**Avis délibéré de la mission régionale d'autorité  
environnementale sur la mise en compatibilité du plan  
local d'urbanisme (PLU) de la commune de Chamonix-  
Mont-Blanc (74) dans le cadre d'une déclaration d'utilité  
publique (DUP) relative au projet d'aménagement  
hydraulique du torrent de la Blaitière**

**Avis n° 2024-ARA-AUPP-1510**

**Avis délibéré le 14 février 2025**

Figure 2: Périmètre de la DUP projetée (source : dossier)

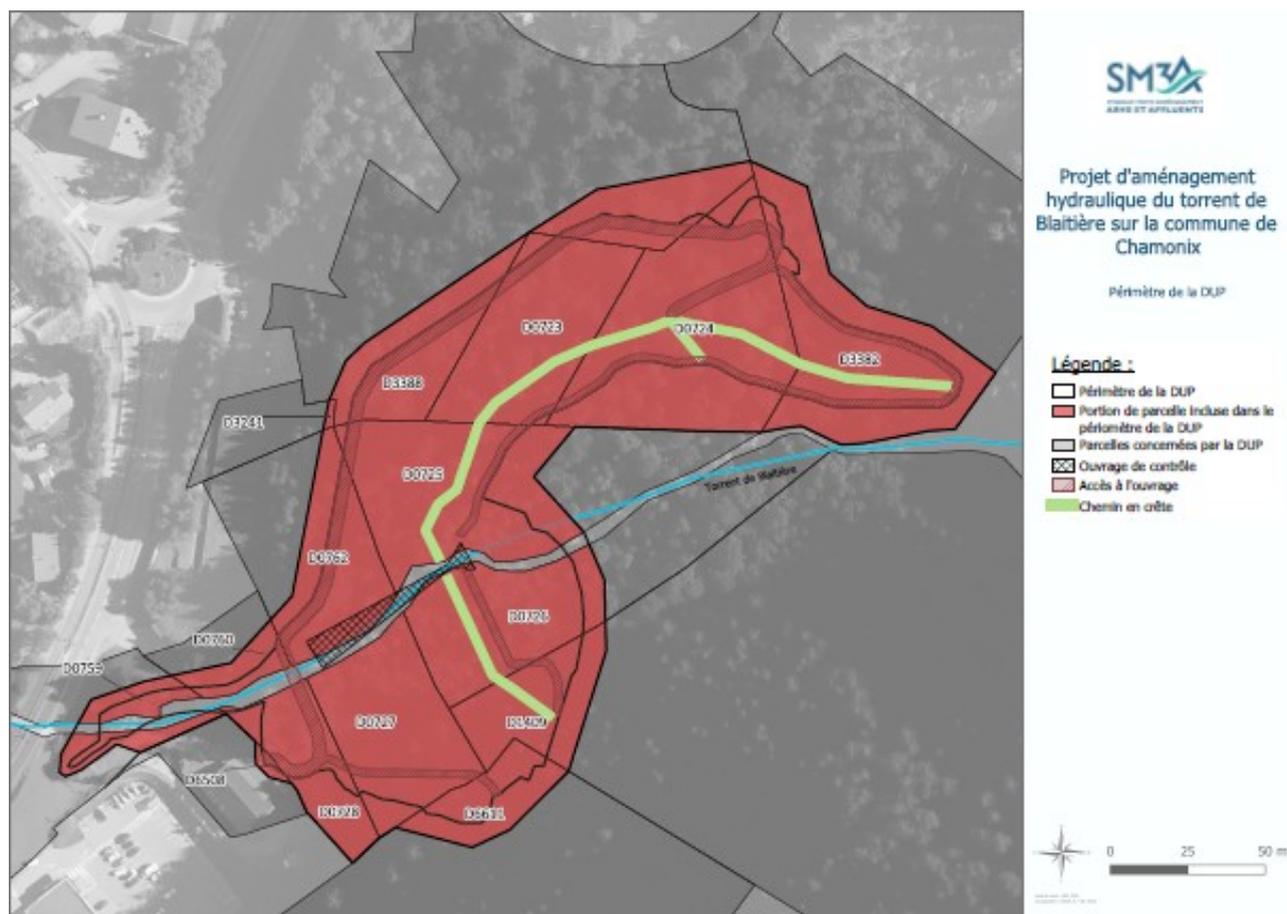
Enfin, le périmètre de DUP retenu est à justifier au regard de celui du périmètre de l'ensemble du projet (phases 1 et 2) annoncé nécessaire pour sécuriser les personnes et les biens.

La justification de cette procédure de mise en compatibilité est soutenue par des éléments avançant l'utilité publique de l'aménagement dans la mesure où "il permet de protéger les biens et les personnes de part et d'autre du torrent de la Blaitière et en aval pour une crue solide et liquide d'une occurrence centennale." Le dossier précise que deux scénarios ont été étudiés en comparaison du déclassement de la surface d'espace boisé classé au PLU, sans toutefois les décrire précisément<sup>18</sup>, ni présenter d'analyse multi-critères de leurs incidences sur l'environnement. En outre, le dossier n'indique pas si une nouvelle mise en compatibilité du PLU sera nécessaire pour réaliser la phase 2 du projet, indispensable à l'atteinte des objectifs du projet et auxquels les aménagements prévus dans le cadre de la phase 1 ne sauraient seuls répondre. Il convient de le préciser dès ce stade et le cas échéant, de justifier de ne pas avoir fait porter la DUP et la mise en compatibilité du PLU sur l'ensemble du périmètre nécessaire.

**L'Autorité environnementale recommande de présenter les deux scénarios mentionnés dans le cadre de l'évaluation environnementale de la mise en compatibilité du PLU, en lien avec le déclassement d'espaces boisés classés au document d'urbanisme, et de justifier le périmètre de DUP retenu au regard du périmètre de l'ensemble du projet (phases 1 et 2) annoncé.**

Figure 3: Zonage avant/après mise en compatibilité du PLU de Chamonix-Mont-Blanc (source : dossier de mise en compatibilité)

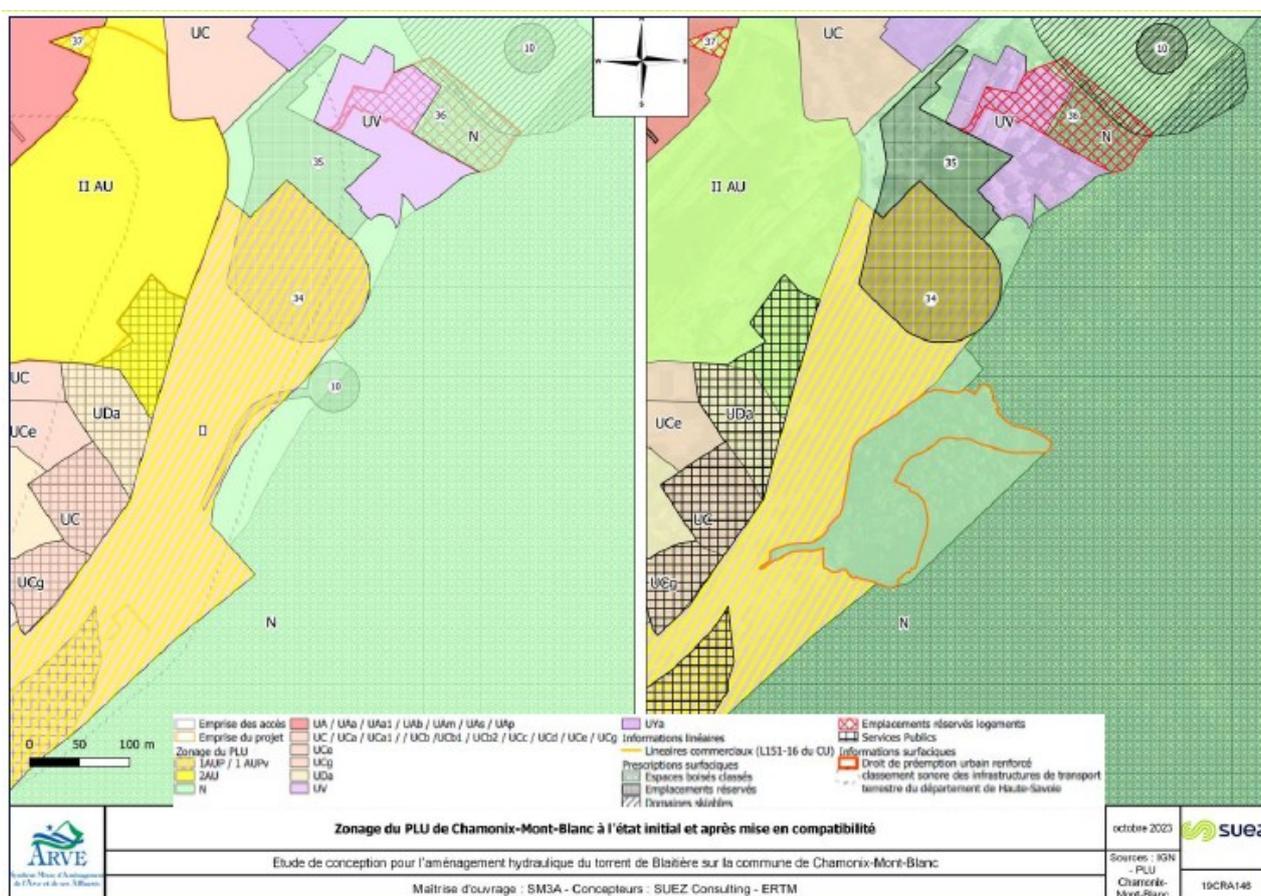
Aucune mesure d'évitement, réduction ou compensation (ERC) n'est proposée à ce stade à l'échelle de la mise en compatibilité du PLU. La réduction d'un espace boisé classé (EBC) de 8065 m<sup>2</sup> ne fait l'objet d'aucune compensation comme par exemple l'inscription au plan de zonage du PLU d'un nouvel EBC à surface et fonctionnalité équivalentes.

La mise en compatibilité conduit à déclasser 8 065 m<sup>2</sup> d'espaces boisés classés (EBC). Cette évolution n'est pas analysée au regard des orientations initialement fixées par le PLU de Chamonix-Mont-Blanc, approuvé le 8 juillet 2005, et dont la dernière évolution approuvée date du 28 novembre 2014. Par ailleurs, il serait bienvenu de faire un état de la consommation passée sur les espaces forestiers en particulier, d'autant plus que l'évolution ici présentée comporte une opération de défrichement. À titre d'information, la consommation d'espaces naturels, agricoles ou forestiers serait estimée à 44,42 ha entre 2011 et 2022 soit un rythme moyen de 4,4 ha par an d'après les données du portail national de l'artificialisation des sols<sup>14</sup>. Le déclassement de l'espace boisé classé du plan de zonage du PLU aurait dû conduire à la mise en œuvre d'une mesure de compensation au titre de l'urbanisme (soit par le classement d'un espace naturel en espace boisé classé soit par la création d'un puits de carbone en lien avec le déboisement généré par exemple).

**L'Autorité environnementale recommande d'établir au plan de zonage du PLU une mesure de récréation d'un EBC au regard de l'impact généré par la présente mise en compatibilité.**
